# Provincia di Reggio Emilia Comune di Scandiano

# Regolamento Urbanistico Edilizio

## Progetto Variante RUE 2/17 Fase di Controdeduzione

## Il Regolamento Urbanistico Edilizio Relazione di Controdeduzione

**Figura 1** Foto dell'area – Variante n° 7

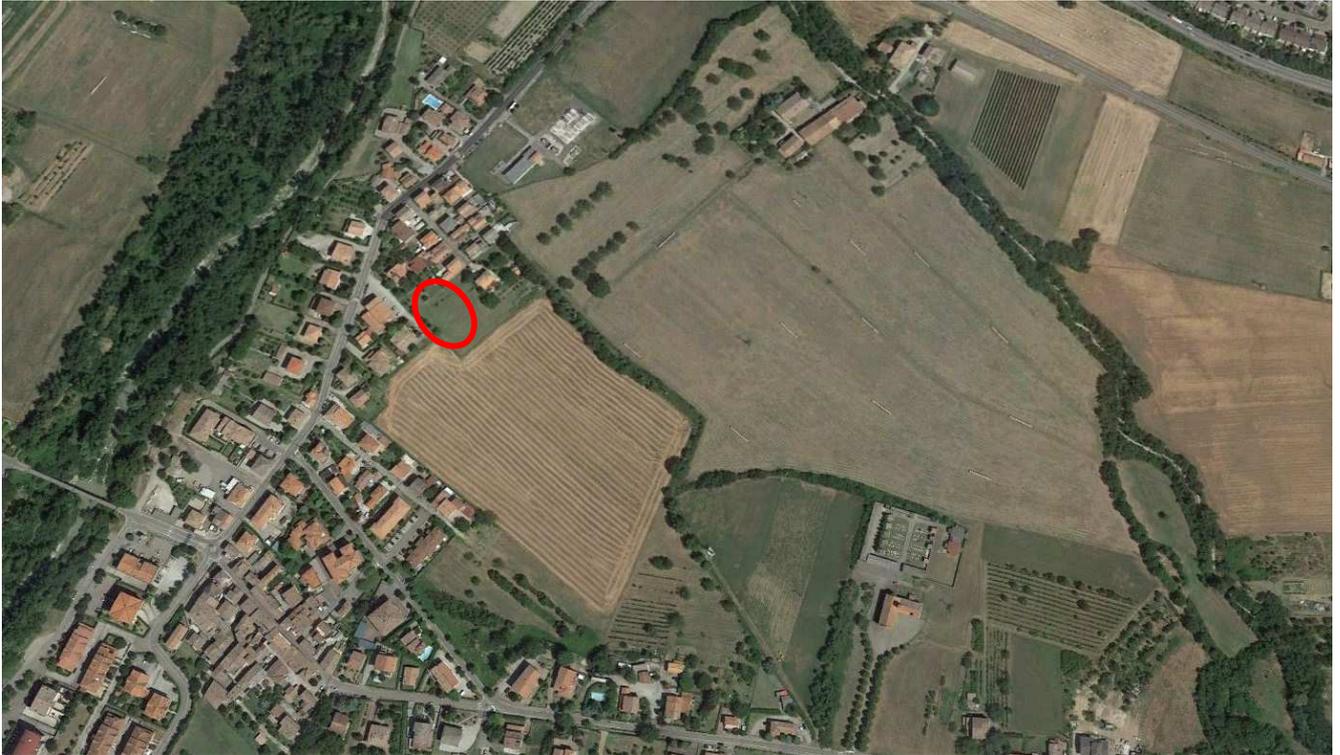
***Come osservato anche per la precedente 1ª variante al RUE, si chiede di valutare l'opportunità di classificare come "ambito agricolo di rilievo paesaggistico" un'area inserita all'interno del Territorio Urbanizzato.***

**Si prende atto di quanto osservato**, tuttavia, nel confermare la proposta di variante, si propongono le seguenti considerazioni.

La riclassificazione dell'area quale "Ambito agricolo di rilievo paesaggistico (Art. 34)" proposta in adozione nasce dal fatto che l'area è collocata sì in un contesto edificato che tuttavia si inserisce marginalmente rispetto al territorio urbanizzato di Ca' del Caroli, ma che risulta strettamente contiguo a una vasta area a destinazione agricola ove il paesaggio è prevalentemente rurale e solo in minima parte edificato.

L'area si trova in un contesto di particolare pregio paesaggistico a ridosso del paesaggio agrario della prima collina reggiana, e presenta dunque caratteristiche di qualità e integrità nel rapporto fra ambiente naturale – paesaggistico ed attività antropiche che contraddistinguono gli "Ambiti agricoli di rilievo paesaggistico (Art. 34)".

Si vedano anche le fotografie di seguito allegate.

Figura 10 Planimetria fabbricati esistenti

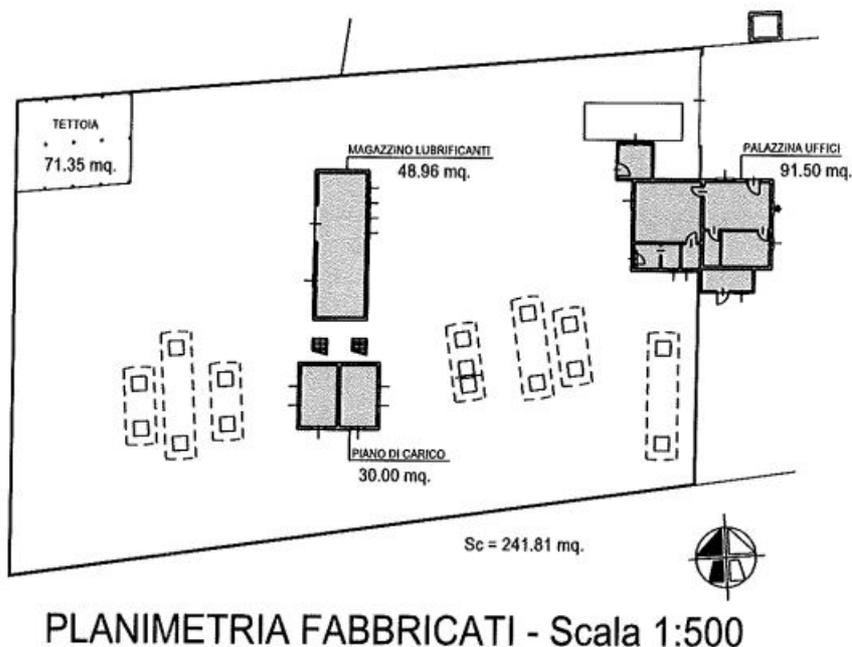
Si chiede una modifica all' Art. 28 comma 4 introdotto in fase di adozione per l'insediamento esistente in oggetto, in relazione all'indice edificatorio previsto pari a  $U_f =$  esistente +20% della  $S_c$  per palazzina uffici, locali di deposito e tettoie a struttura metallica per la custodia dei mezzi e ritenuta in prima battuta in adozione –in assenza di specifici elementi di valutazione di merito- sufficiente a soddisfare le necessità del richiedente, riconducibile a un generico ampliamento necessario per la palazzina uffici o un deposito di prodotti o locali per la custodia dei mezzi.

L'osservante evidenzia invece in sede di osservazione che tale parametro consentirebbe sì il mantenimento dell'attività, ma non consentirebbe alcuna possibilità di reale minimo ampliamento corrispondente alle esigenze dell'attività.

Mediante l'applicazione dell'UF citato si potrebbe realizzare solo un limitato ampliamento corrispondente a ca. 48,36 mq (si veda la figura sotto riportata:  $S_c$  esistente 241,81 mq \* 20% =

48,36 mq), non sufficiente ai fini di quanto evidenziato, si chiede pertanto di modificare l'indice in:  $UF=0,15$  mq/mq, che potrebbe consentire di realizzare invece ca 805,35 mq, con un incremento rispetto all'adozione di +756,99 mq ca.

Si accoglie la proposta di modifica relativa all'indice edificatorio, modificandolo da  $UF=$  esistente +20% della  $Sc$  a  $UF= 0,15$  mq/mq, allo scopo di consentire la realizzazione degli spazi richiesti, in quanto si ritiene che tale facoltà comporti modifiche coerenti con la zonizzazione proposta e tali da non determinare ricadute ambientali significative. Si evidenzia a tale scopo che, le attività già presenti ma meno strutturate potrebbero diventare in caso di accoglimento, più ordinate e definite, potendo dotarsi di spazi dedicati, anche al fine di evitare eventuali stoccaggi scoperti (se ed in quanto realizzabili). Ciò risulta coerente con l'obiettivo di consentire la permanenza dell'attività (salvaguardando i relativi occupati), riordinando contestualmente l'assetto dei luoghi.
